IRSN
INSTITUT DE RADIOPROTECTION
ET DE SÛRETÉ NUCLÉAIRE

AVIS IRSN N° 2024-00190

Objet : EDF - REP - Prise en compte du retour d'expérience - Présence de colmatants de type fibrociment au fond du puits aval des capteurs de niveau du filtre à chaîne SFI de la voie A du réacteur n° 3 de la centrale de Chinon B.

Représentation du filtre à chaînes de la voie A avec ses puits de tranquillisation et ses capteurs.

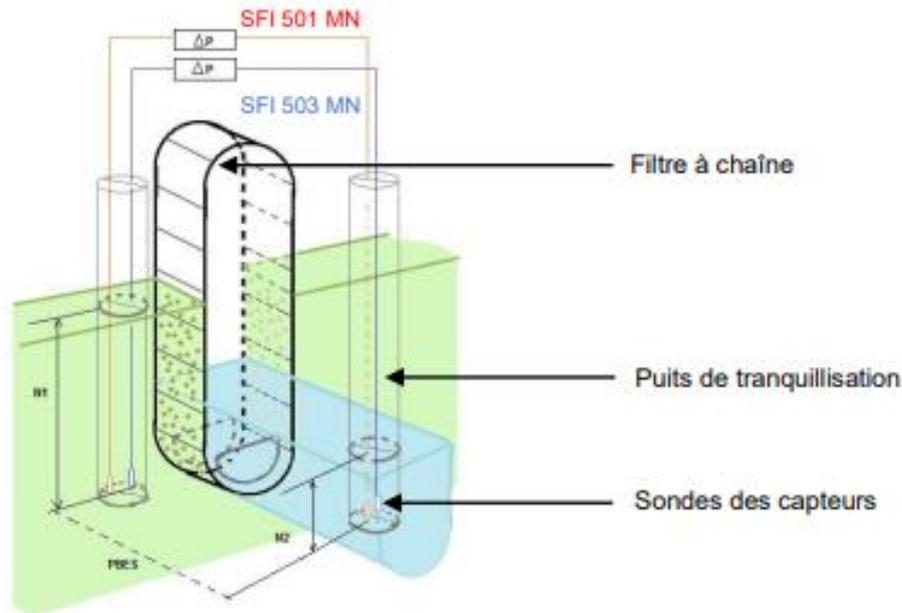
L'exploitant du réacteur n° 3 de la centrale nucléaire de Chinon B a déclaré le 21 juillet 2023, un événement significatif pour la sûreté relatif à la présence, au fond du puits des capteurs de niveau SFI de la voie A, de colmatants, composé de débris de fibrociment.

Dans les faits, le 3 juillet 2023, l'exploitant réalise une inspection télévisuelle (ITV) dans les puits de tranquillisation amont et aval du filtre à chaînes SFI de la voie A, conformément à une fiche d'amendement du programme de base de maintenance préventive (PBMP) relatif aux capteurs analogiques de débit, de niveau et de pression. L'exploitant détecte alors la présence de débris de fibrociment dans le fond du puits aval. Ceux-ci n'impactent pas le fonctionnement des actions automatiques associées aux capteurs de niveau. En revanche, en cas d'arrivée massive de colmatants naturels ou en cas de séisme, le fonctionnement des actions automatiques pourrait être perturbé. En effet, dans ces situations, il est très probable que le niveau d'eau dans le puits ne varierait pas à la même dynamique que le niveau d'eau qu'il doit mesurer, ce qui retarderait la mise en œuvre des automatismes associés (passage en grande vitesse des filtres à chaînes, déclenchement des pompes SEN³). Cela pourrait occasionner une dégradation des tamis filtrants et conduire à la perte de la voie A de la source froide.

Ces débris de fibrociment proviennent de la paroi du puits de tranquillisation, en partie haute à 50 cm de la surface. Pour l'exploitant, ces dégradations peuvent avoir deux origines :

- des dégradations qui ont pu être causées lors de la création du massif en béton armé au moment du déploiement de la modification ;
- un phénomène de cycles de gel et de dégel. Celui-ci étant lent, l'exploitant écarte le risque d'un effet falaise⁴.

Les dégradations observées dans la partie haute des puits de tranquillisation de la centrale nucléaire de Chinon B seraient donc antérieures à l'intégration de la modification citée supra et auraient dues être détectées lors d'ITV réalisées en 2011 pour préparer cette intégration. Or ces ITV n'ont pas été réalisées correctement car elles ne sont pas descendues jusqu'au fond des puits du fait d'imprécision dans les documents prescriptifs, ce qui a conduit à ne pas détecter les débris notamment de fibrociment.

Depuis la mise en place du massif en béton au-dessus des puits de tranquillisation au cours de l'intégration de la modification de mise à niveau de la qualification K3 de la mesure de perte de charge des filtres SFI en 2011, les parties hautes des puits ne subissent plus les intempéries. De plus, lors de cette modification, des tubes en inox ont été introduit dans les puits de tranquillisation. Ces derniers ont un diamètre très légèrement inférieur aux puits en fibrociment. Cela réduit significativement l'impact d'une éventuelle dégradation interne des puits en fibrociment.

L'exploitant considère ainsi que la dégradation des puits de tranquillisation en fibrociment n'est plus à craindre depuis la mise en place du massif en béton. Le phénomène gel/dégel étant lent, l'exploitant considère que la périodicité de quatre cycles demandée par fiche d'amendement du PBMP citée supra pour les contrôles par ITV est compatible avec la cinétique de dégradation de ce type de matériaux, **ce qui est satisfaisant**.
